Modulo per la presentazione delle osservazioni per i piani/programmi/progetti sottoposti a procedimenti di valutazione ambientale di competenza statale

Progetto di potenziamento dell'impianto eolico di Andretta -Bisaccia (AV). Smantellamento 47 aerogeneratori esistenti e realizzazione di 14 nuovi aereogeneratori, per una potenza complessiva di 63 MW.

Codice procedura: 4828; Proponente: ERG Wind 4 S.r.l.

Analisi degli impatti cumulativi di una proposta repowering sui parchi WinBis e CerBis

Figura 4 – Incroci cavidotti

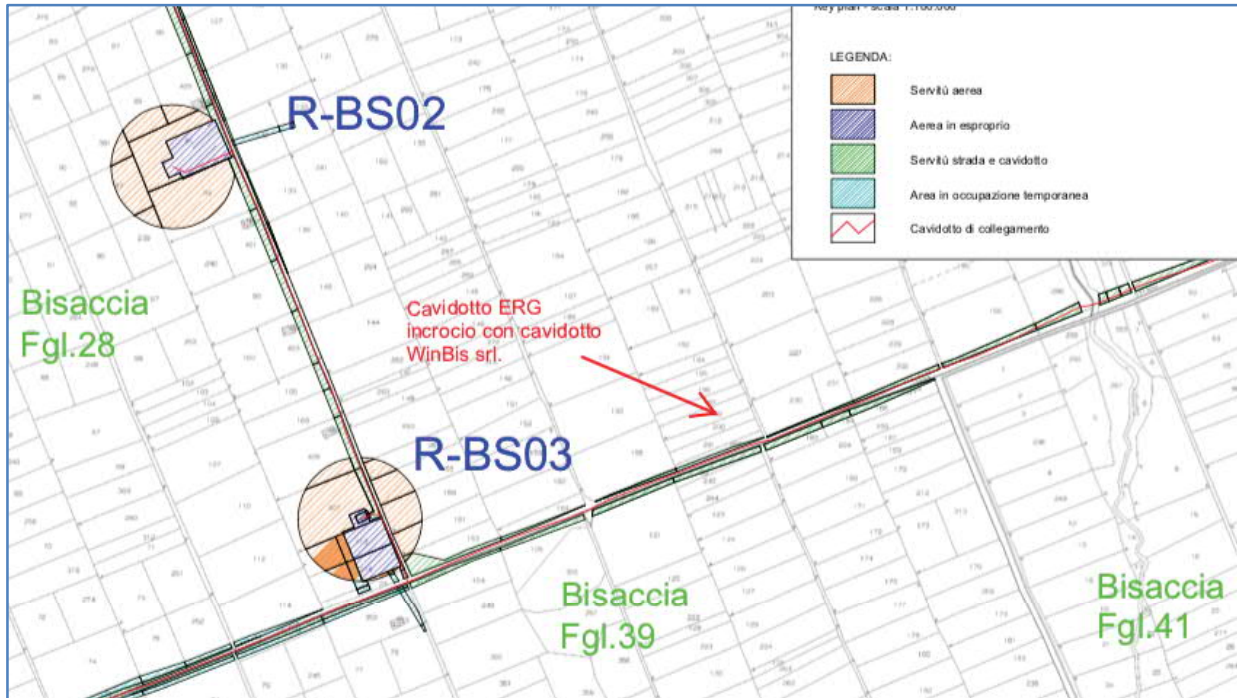
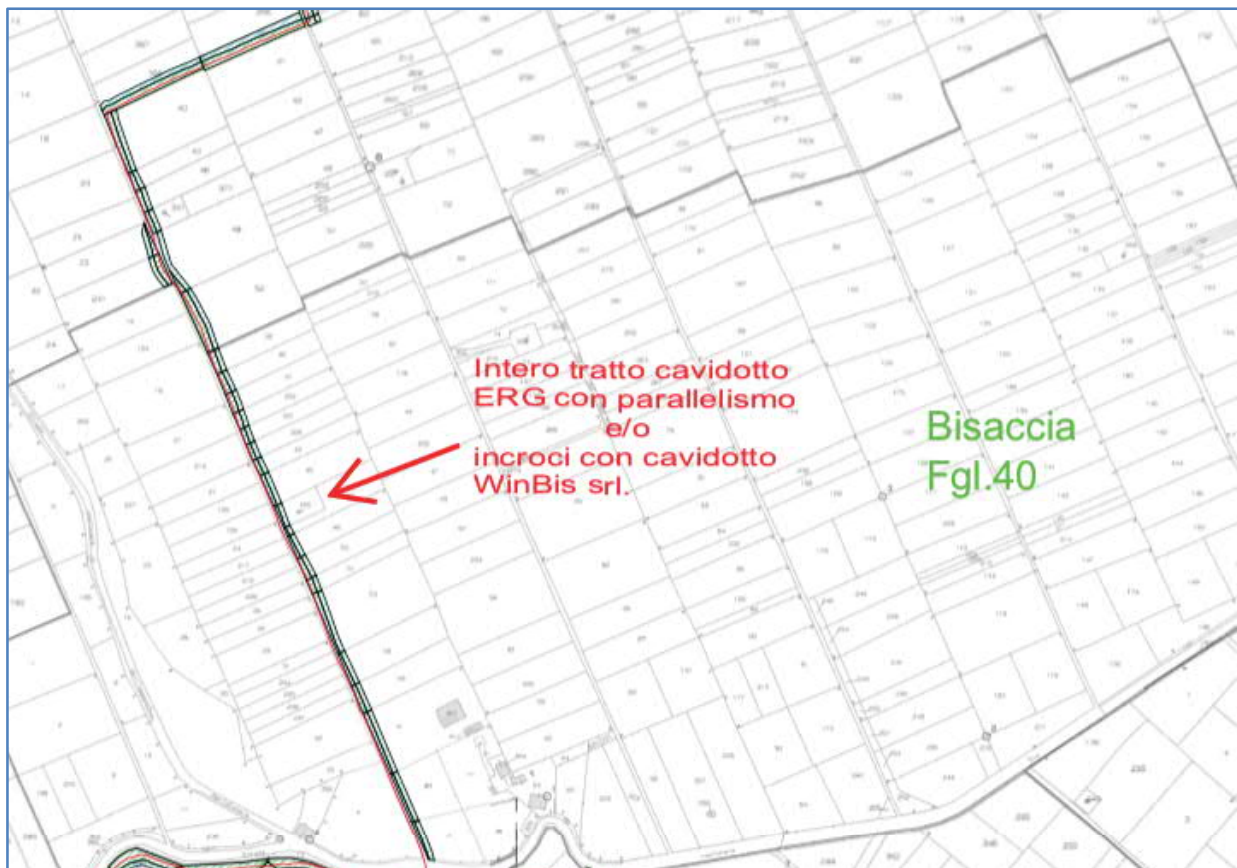
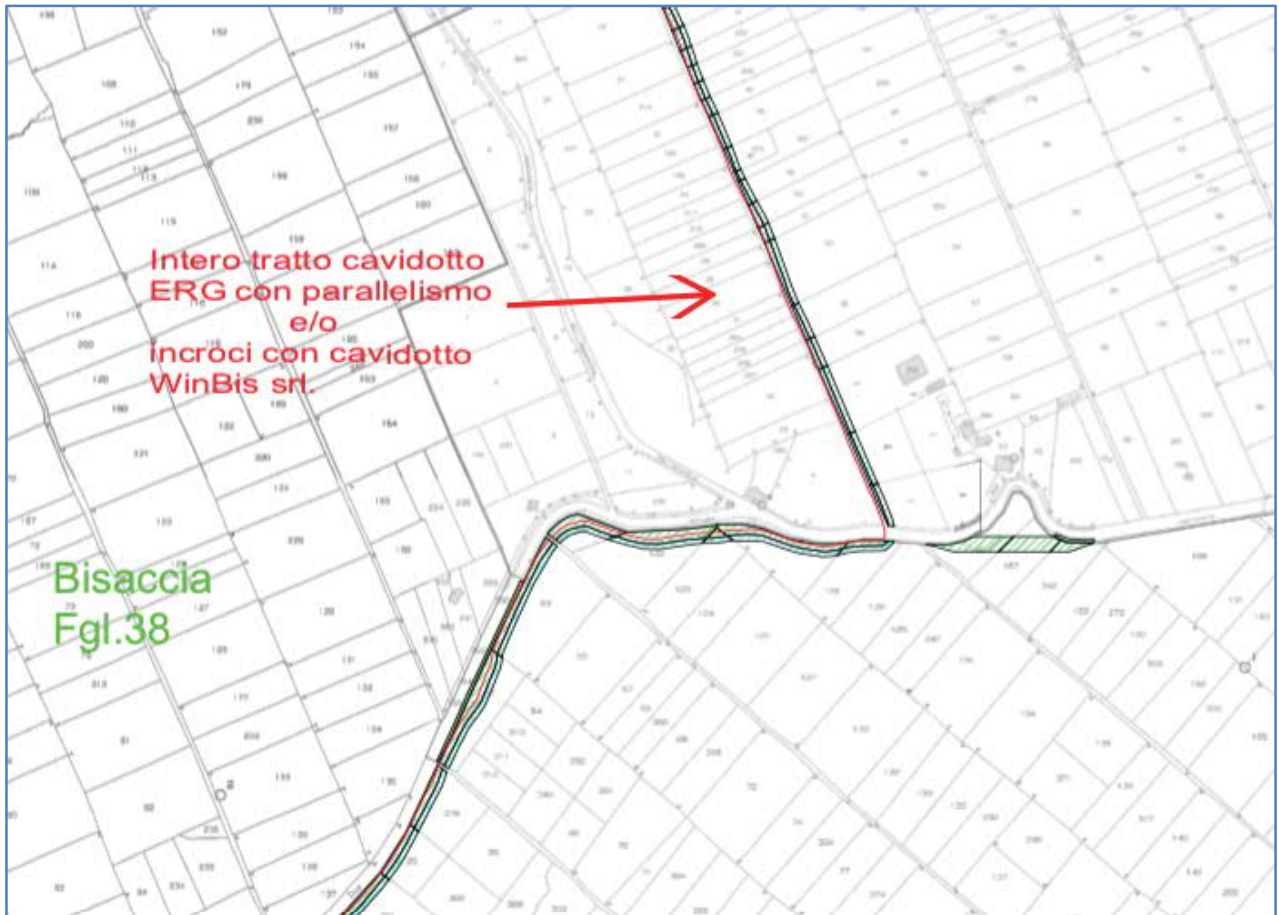
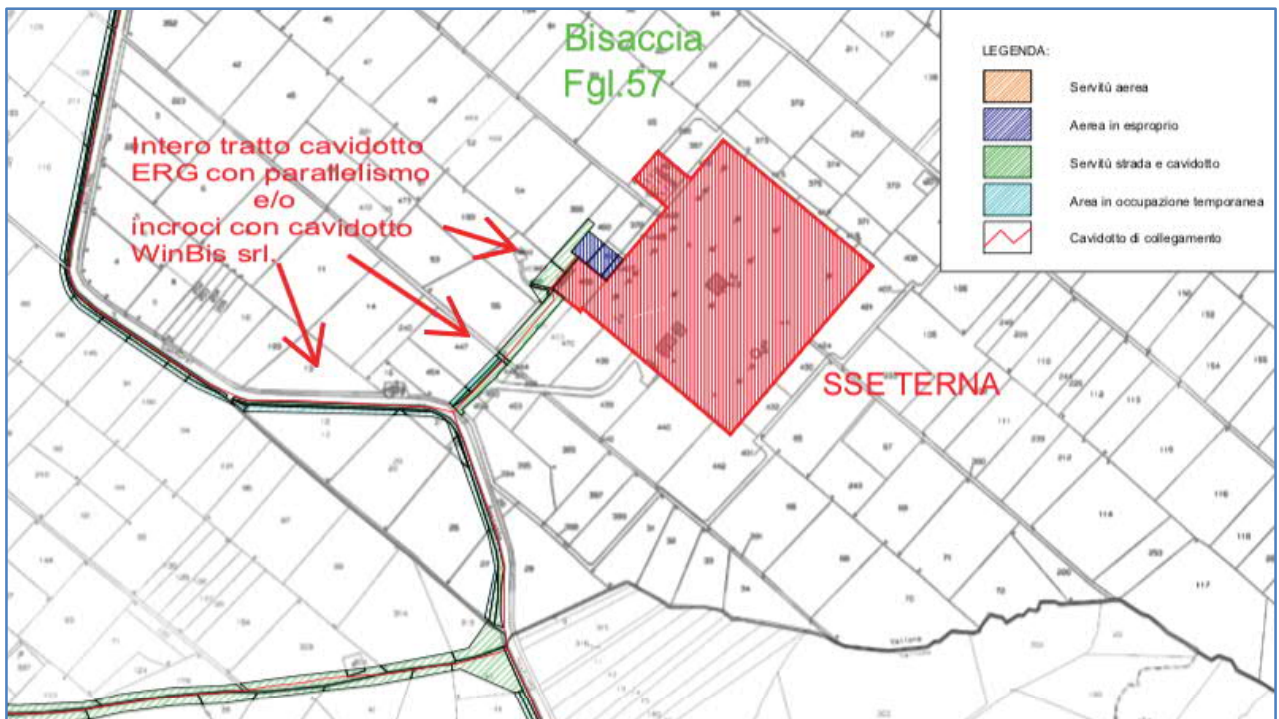
A tal proposito, dagli elaborati grafici progettuali si osserva che il tracciato del cavidotto del Progetto ERG si interseca con quello dell'autorizzato Impianto WinBis, nonché con quello dell'autorizzato Impianto CERBIS, con conseguente pregiudizio al loro esercizio, alla sicurezza dell'esistente linea di connessione e con aggravio dei costi di riparazione/manutenzione della stessa [vedasi pag. 15 e 16 della relazione tecnica allegata].

L'analisi delle interferenze tra i cavidotti e le stazioni di connessione evidenzia 3 problemi:

1. un problema tecnico legato alla posa del cavo e dunque alla realizzazione dello scavo di Erg in quanto, seppur nella realizzazione dell'opera debba avere informazioni sulla posizione del tracciato del cavidotto Winbis-CERBIS, non potrebbe però effettuare uno scavo vicino al cavidotto esistente perché potrebbe recargli dei danni (rottura, perdita di continuità elettrica,..) per cui deve mantenersi sicuramente ad una distanza tale da garantire la sicurezza e la funzionalità del cavidotto Winbis-CERBIS;

2. un problema legato alla manutenzione: infatti, il proprietario Winbis-CERBIS deve essere messo in condizioni di poter effettuare una manutenzione sul proprio cavidotto in sicurezza e senza l'obbligo di prestare particolari attenzioni derivanti da altri cavidotti adiacenti; In entrambi i casi comunque, la società elettrica di riferimento, impone una distanza minima tra i due cavidotti. Prima che un proprietario possa realizzare un proprio scavo, la società elettrica richiede le mappe di eventuali altri percorsi cavi che intercedono nella zona e ne determina una distanza minima di rispetto (70-100 cm di solito). Su strada pubblica la società elettrica imporrebbe ad Erg di realizzare il proprio scavo dal lato opposto della strada su cui ricade il cavidotto di Winbis-CERBIS.

3. Il problema delle intersezioni tra i cavidotti nel quale si accentuano i problemi elencato sopra in quanto per mantenere la distanza il proponente dovrebbe far passare il cavo a debita distanza

verticalmente, con comunque necessità di interrompere la tensione elettrica e la produzione dei parchi Winbis-CERBIS.

- 1) che siano eliminati/delocalizzati gli aerogeneratori del menzionato progetto di potenziamento di ERG Wind 4 S.r.l., identificati con i codici R-BS01, R-BS02, R-BS03, R-BS04, R-BS05, R-BS06, R-BS07, R-BS08, R-BS09, R-BS10, in quanto interferenti con quelli dell'impianto eolico in esercizio di titolarità di WinBis S.r.l. identificati con i codici WTG1, WTG5, WTG6, WTG12, WTG13, WTG14, WTG15, WTG16, WTG17, e con quello dell'impianto eolico in esercizio di titolarità di CERBIS S.r.l. identificato con il codice WTG8 nonché pregiudizievoli per le scriventi società nei termini evidenziati nell'allegata relazione tecnica;
- 2) che sia modificato il tracciato del cavidotto in modo che lo stesso non si intersechi e,

comunque, non interferisca tecnicamente con il cavidotto dell'impianto eolico di titolarità di WinBis S.r.l. e con il cavidotto dell'impianto eolico di CERBIS S.r.l. e non insista su aree già comprese nell'Autorizzazione Unica rilasciata a WinBis S.r.l. ed a CERBIS S.r.l.;

Figura 8 – Da questa immagine si vede come il posizionamento dei rilevatori di misura del rumore di fondo (rombi) non appare ben correlato alla posizione dei ricettori ma piuttosto a misurare vicino alle macchine attuali che chiaramente elevano il rumore di fondo.

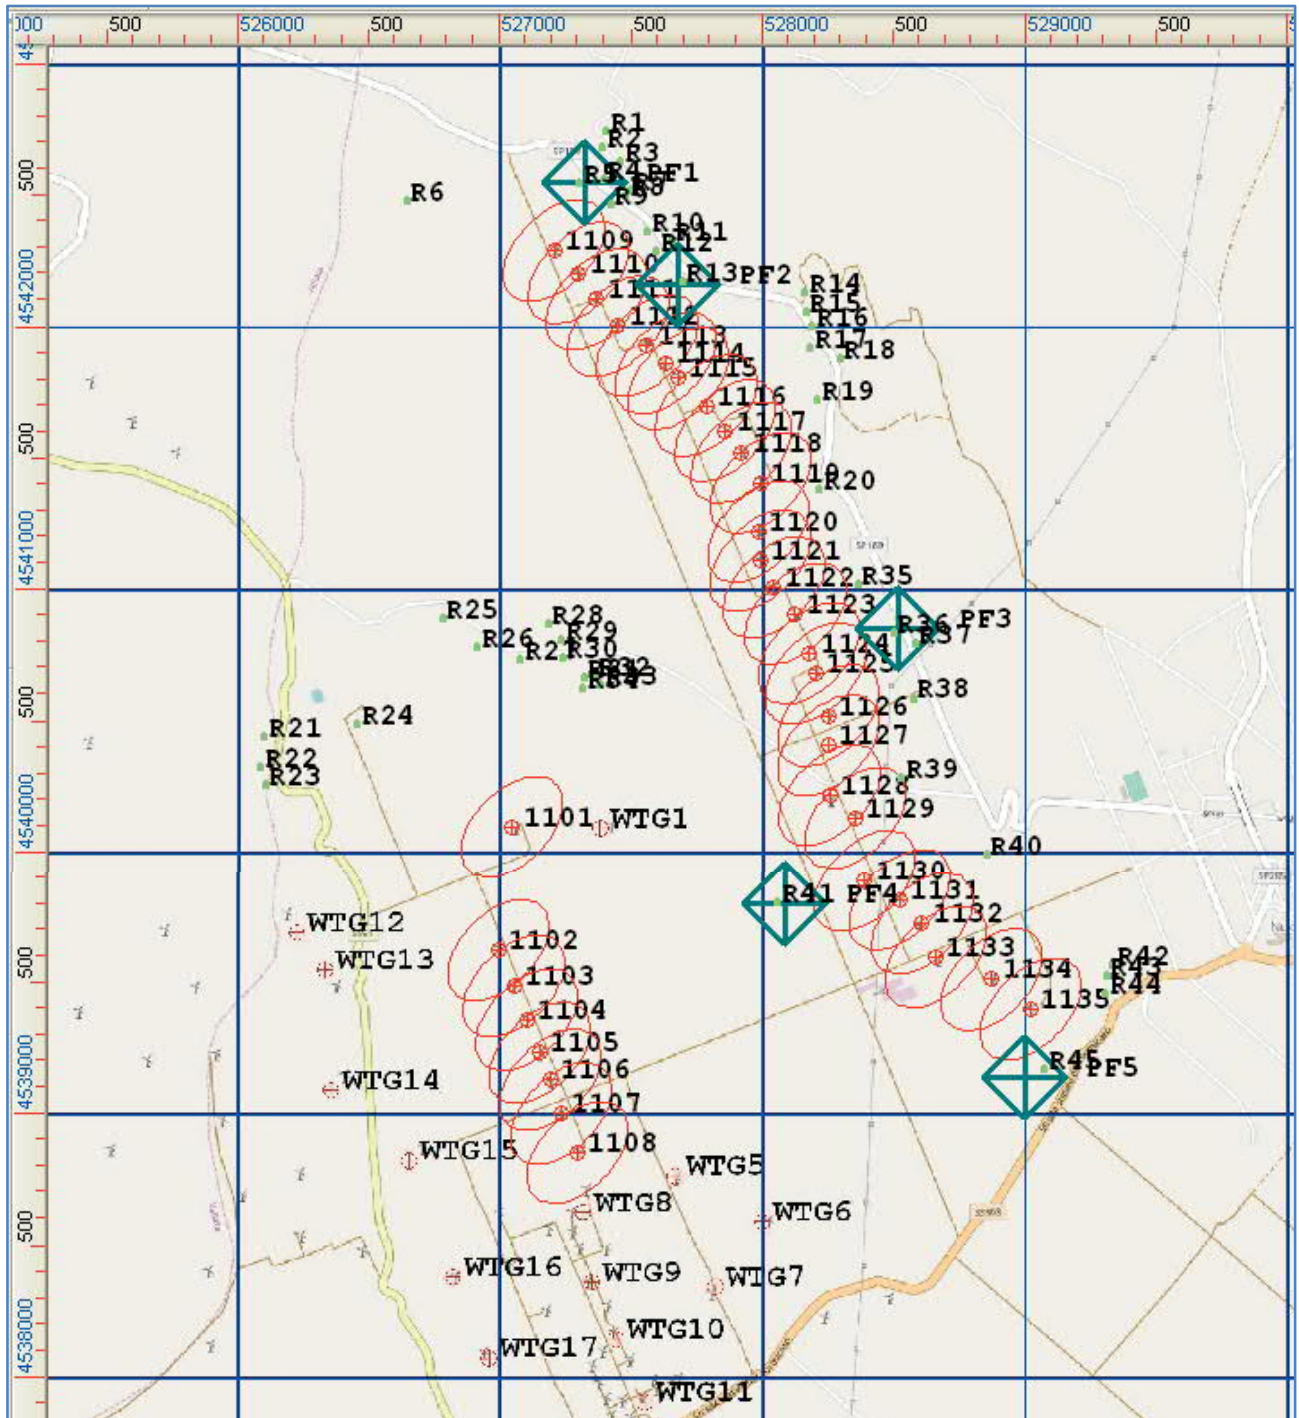
In particolare, tra altro, in difformità dalla norma UNI TS 11143:

1. sceglie delle posizioni non rappresentative [punto 4.2.2 della norma]
2. non misura un numero di campioni rappresentativi per le condizioni operative della turbina [punto 4.3 della norma]
3. non considera l'effetto della direzione, della stabilità dell'aria etc. che possono rendere il rumore notturno più percettibile [punto 4.3 della norma]

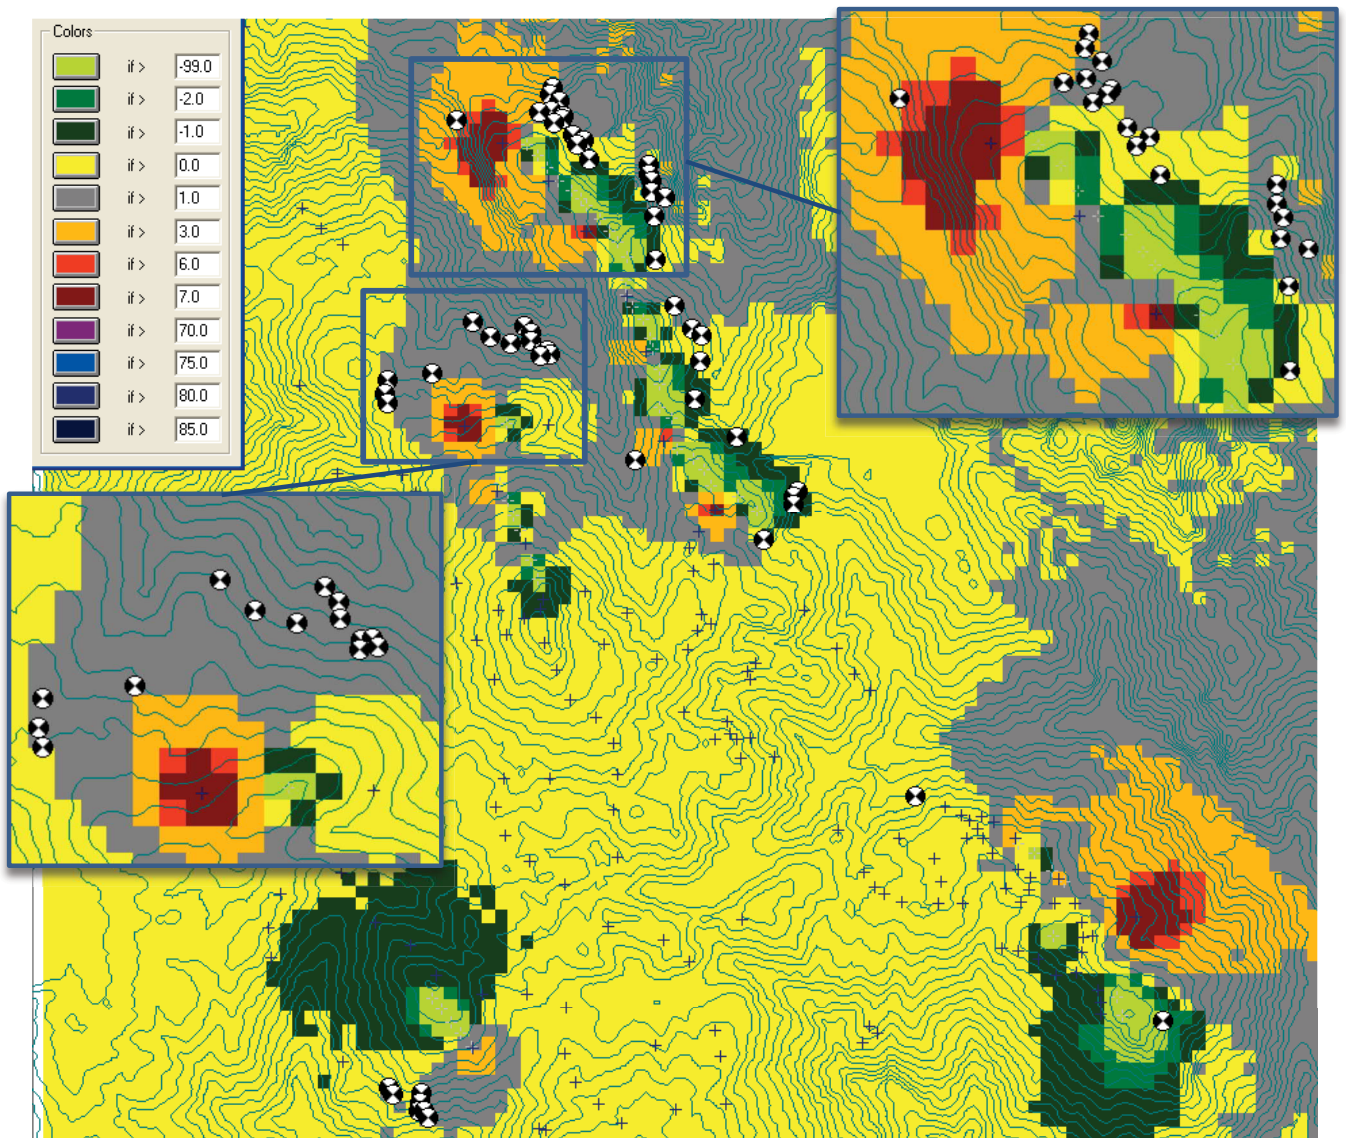
1.3 Sotto altro profilo, non persuade l’analisi di impatto acustico del Progetto ERG, posto che – come evidenziato in dettaglio nella Relazione Tecnica allegata alle presenti osservazioni – la proponente misura il rumore di fondo in sette (7) ricettori localizzati nelle vicinanze dell’attuale parco eolico ERG. Dall’analisi del proponente e, soprattutto, dalla scelta dei

ricettori da considerare, emerge che il rumore di base misurato comprende quello dell'attuale parco eolico in esercizio di ERG Wind 4, a cui andrà aggiunto il rumore che la proponente intende immettere nell'ambiente con la realizzazione dell'iniziativa energetica in oggetto. In altri termini, il proponente utilizza il rumore di base prodotto dal proprio attuale parco eolico per poter immettere, con il nuovo progetto, rumore aggiuntivo nell'ambiente.

Infatti, come rilevato nella Relazione Tecnica allegata, non v'è dubbio che alcuni ricettori subiranno un rilevante aumento delle immissioni acustiche, oltre i limiti consentiti dalla normativa di riferimento.

Tabella 4 – In questa immagine si illustra una misurazione del rumore notturno vs vento eseguita nelle notti dall'11 al 16 ottobre presso il ricettore R31 ed analizzata con diversi modelli di rumore di fondo.

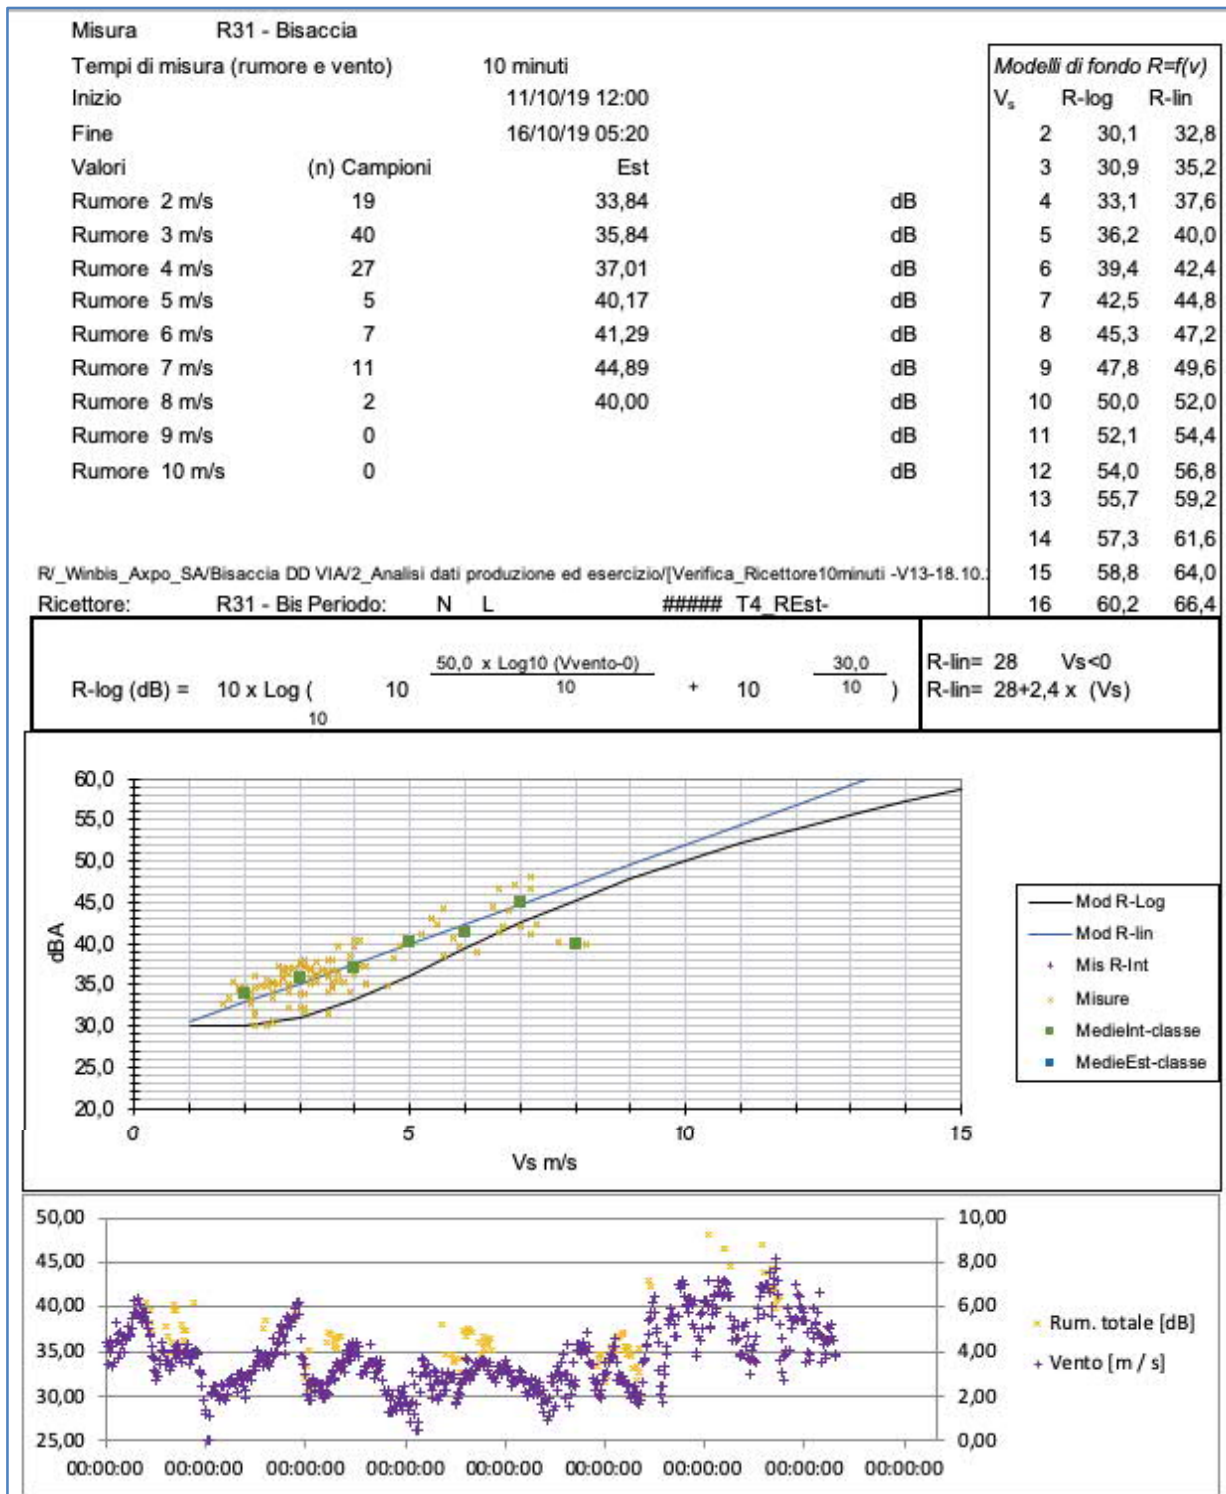
Nella valutazione acustica del proponente avrebbe avuto 40,9 dB notturni ad una velocità del vento di 1,6 metri al secondo e che invece dalla rilevazione a lungo termine di durata di 5 giorni presso il ricettore 31, più lontano dalle attuali turbine, si vede essere un dato inferiore.
